## Verbesserte Tastenbeleuchtung

### **Betroffene Modelle:** TMW 22 BIS

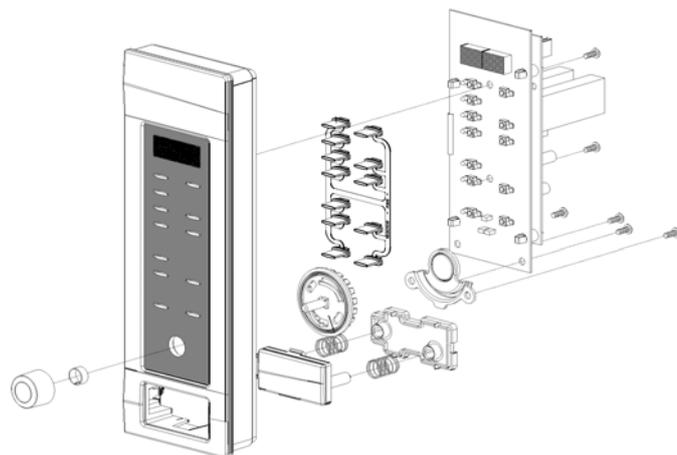
Die LEDs der Tasten sitzen jetzt genau in der vertikalen Mitte, wodurch die Tastenbeleuchtung verbessert wird.

ET-Nr. 1830109 - Taste BI III durchsichtig

ET-Nr. 1830159 - Taste BI IV durchsichtig

ET-Nr. 1830159 - Taste BI IV
